**Oggetto:** **[ID: 7536] Procedura di Valutazione di Impatto Ambientale (V.I.A.), ai sensi dell'art.23 del D.Lgs.152/2006, e s.m.i., relativa al progetto "Realizzazione di un impianto fotovoltaico denominato "Macchiareddu" della potenza di 41.758,20 kWp (potenza in immissione di 40.000,00 kW) in Comune di Uta (CA) all'interno dell'Area Industriale Macchiareddu". Proponente: Società PV Ichnosolar S.r.l. – Autorità Competente: Ministero della transizione ecologica (Mi.T.E.) – Trasmissione osservazioni.**

**Oggetto:** Realizzazione di un impianto fotovoltaico denominato “PV Macchiareddu – 44,20 MWp” in Comune di Uta. Proponente: PV Ichnosolar Srl. Procedura di Verifica di assoggettabilità alla valutazione di impatto ambientale (V.I.A.). D.Lgs. n. 152/2006.

Oggetto: **[ID: 7536] Procedura di Valutazione di Impatto Ambientale (V.I.A.), ai sensi dell'art.23 del D.Lgs.152/2006, e s.m.i. Progetto: "Realizzazione di un impianto fotovoltaico denominato "Macchiareddu" della potenza di 41.758,20 kWp (potenza in immissione di 40.000,00 kW) in Comune di Uta (CA) all'interno dell'Area Industriale Macchiareddu".**  
**Proponente: Società PV Ichnosolar S.r.l.**  
**Autorità Competente: Ministero

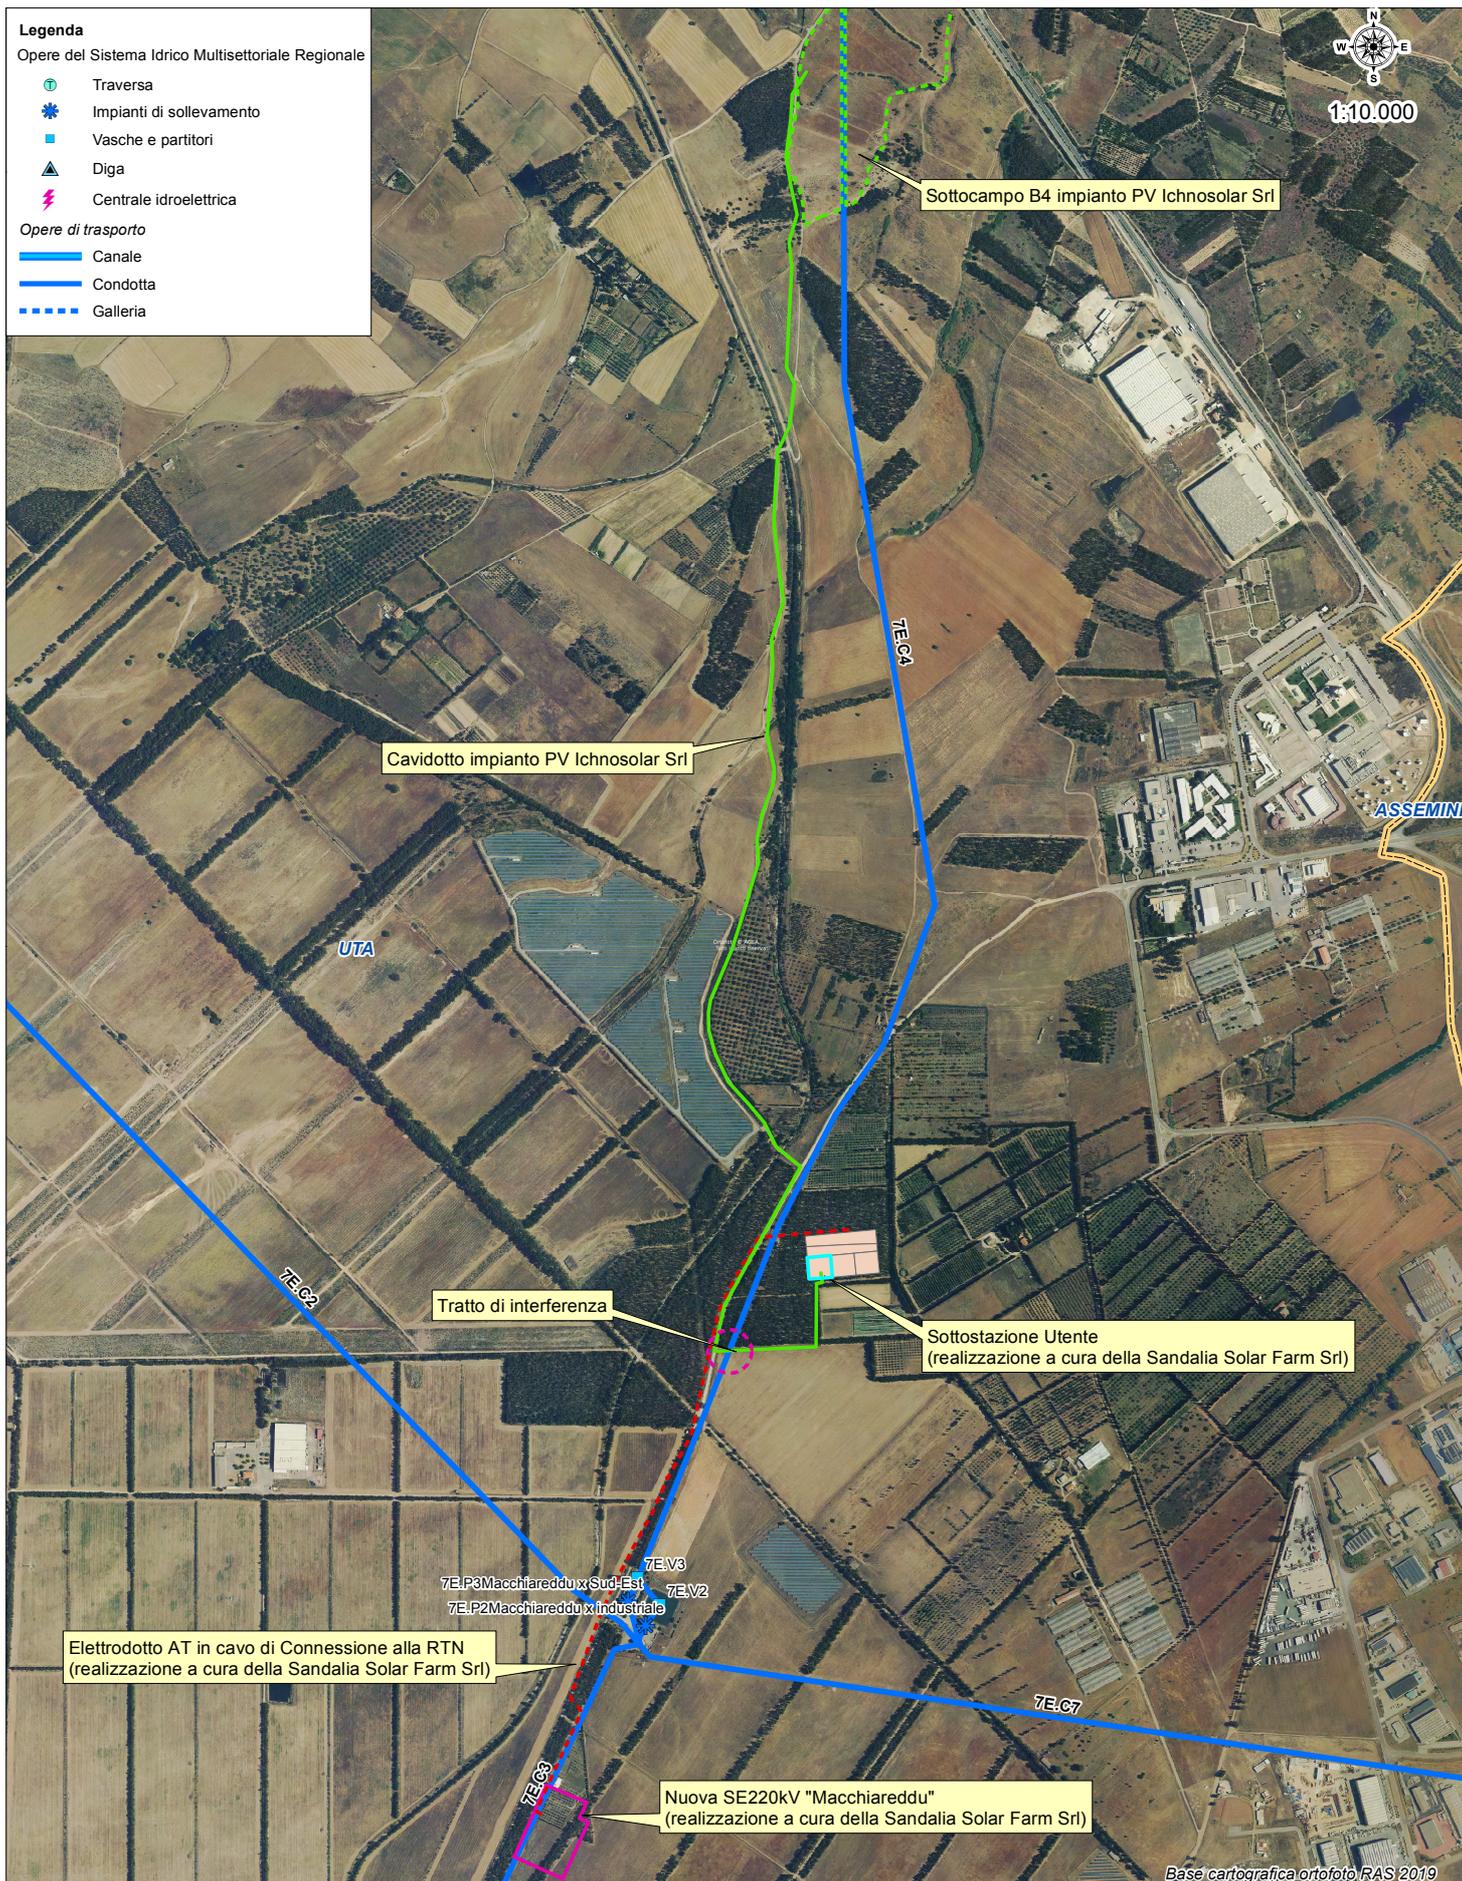
In riscontro alla nota di cui all'oggetto, registrata al protocollo Enas n. 938 del 31/01/2022 si comunica che l'esame degli elaborati progettuali trasmessi ha evidenziato che l'intervento in oggetto interferisce con le seguenti opere del Sistema Idrico Multisetoriale Regionale (SIMR) gestite dall'Enas:

- **Condotta Cixerri-Macchiareddu (Codice SIMR 7E.C2):** *interferenza con "Elettrodotto AT in cavo di connessione alla RTN" (in catasto Comune di Uta F48 mapp620);*
- **Condotta derivazione Santa Lucia (Codice SIMR 7E.C3):** *interferenze con "Elettrodotto AT in cavo di connessione alla RTN" (in catasto Comune di Uta F44 mapp864) e viabilità accesso SE TERNA (in catasto Comune di Uta F44 mapp865);*
- **Condotta Interconnessione Cixerri-Sud Est (Codice SIMR 7E.C4):** *interferenza con "Dorsale A" e "Dorsale B" MT (in catasto Comune di Uta F44 mapp563) e "Elettrodotto AT in cavo di connessione alla RTN" (in catasto Comune di Uta F44 mapp557).*

Si evidenzia che le interferenze con l'"Elettrodotto AT in cavo di connessione alla RTN" sono già state valutate e autorizzate con Determinazione n. 3991 prot. n. 48774 del 22.11.2021 dell'Assessorato degli Enti Locali, Finanze e Urbanistica – Direzione Generale enti locali e finanze, in favore della Società Sandalia Solar Farm Srl, in quanto soggetto richiedente ed esecutore della "Sottostazione elettrica 220/30kv e cavidotto AT" e la "Nuova SE220kV Macchiareddu e raccordi alla RTN" come previsto nel documento "Accordo utilizzo sottostazione 220/30 kv di collegamento alla stazione Terna Macchiareddu" siglato tra le società Sandalia Solar Farm, PV Ichnosolar e Regener8 Power (All\_R14a del progetto presentato dalla società proponente).

Per quanto sopra riportato per la risoluzione delle interferenze rimanenti e l'esercizio in sicurezza delle suddette infrastrutture dovranno essere rispettate le seguenti condizioni:

- a) nel Sottocampo B4 attraversato dall'acquedotto denominato "**Condotta di interconnessione Cixerri- Sud Est (7E.C4)**", dovrà essere garantita all'Enas l'accessibilità all'area di pertinenza della condotta per l'esecuzione degli interventi necessari alla gestione e manutenzione in sicurezza dell'infrastruttura;

- b) le interferenze tra elettrodotto ed acquedotto (comprese le connessioni tra i sottocampi e le linee dorsali) dovranno essere risolte con la tecnica del sottopasso della condotta da parte dell'elettrodotto con l'impiego di tecnologie "trenchless" ad **una distanza non inferiore a 1,50 m dalla generatrice inferiore della condotta** per un tratto di sviluppo non inferiore al diametro della condotta più due metri per ciascun lato.

- c) gli eventuali parallelismi tra elettrodotto ed acquedotto dovranno essere realizzati senza interessare la fascia di pertinenza degli acquedotti (fascia di esproprio o di asservimento) ed in ogni caso a una distanza sufficiente all'esecuzione degli interventi di manutenzione delle condotte;

- d) siano disposti, fuori terra, alle estremità prima e dopo l'interferenza, delle segnalazioni fisse (con cartelli e targhe) che materializzino l'asse dei cavidotti in cui siano riportate in apposita targhetta inamovibile le informazioni tecniche della linea, la profondità di posa della stessa e il riferimento telefonico del responsabile dell'impianto da contattare in caso di necessità.
